令和 3 年 4 月 23 日
東北電力株式会社

東通原子力発電所の現在の状況について

(1) 東通原子力発電所 1 号機における新規規制基準適合性審査の状況について

横浜断層(西傾斜・東傾斜)による地震の概要
 (下北半島の東-西断面図)

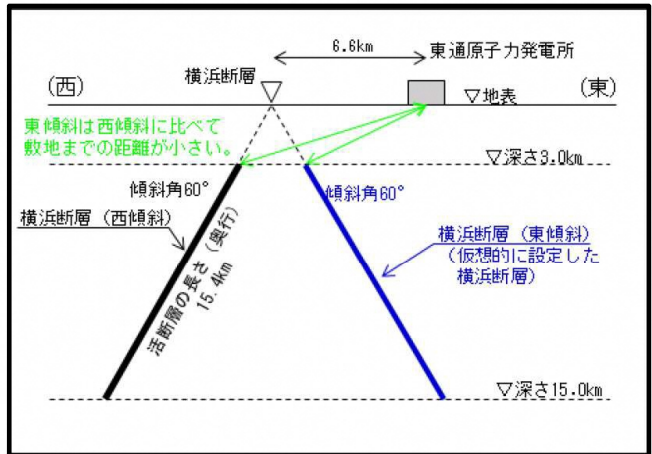
- 平成 26 年 6 月申請以降，継続的なヒアリングや審査会合において当社の申請内容を説明してきており，これまでに審査会合は 28 回開催されております。
- 令和 3 年 2 月 5 日の審査会合においては，基準地震動^{*1}の策定に向けた審査のうち，「内陸地殻内地震の地震動評価」について審議されました。
- 当社からは，横浜断層の断層面を発電所敷地下方に延長し近づけたケース*を，耐震裕度確保の観点から，仮想的に設定したことを説明しました。
*東傾斜：別紙 1 参照
- 原子力規制委員会からは，その設定に至った考え方や各種パラメータ^{*2}の設定についてより説明性を高めることとのコメントがされたことから，継続審議となりました。
- 令和 3 年 2 月 19 日の審査会合においては，基準津波^{*3}の策定に向けた審査のうち，「十勝沖・根室沖から岩手県沖北部の連動型地震に起因する津波」^{*4}の評価について審議されました。
- 当社からは，①当社の津波モデルの妥当性，②当社の津波評価が令和 2 年 4 月に公表された内閣府による津波評価を上回ること等を説明し，資料の充実化についてコメントがあったものの，審査会合に出席している委員からご理解をいただきました。
- 今後，いただいたコメントについて改めて検討を行うとともに，引き続き，審査会合において丁寧に対応してまいります。
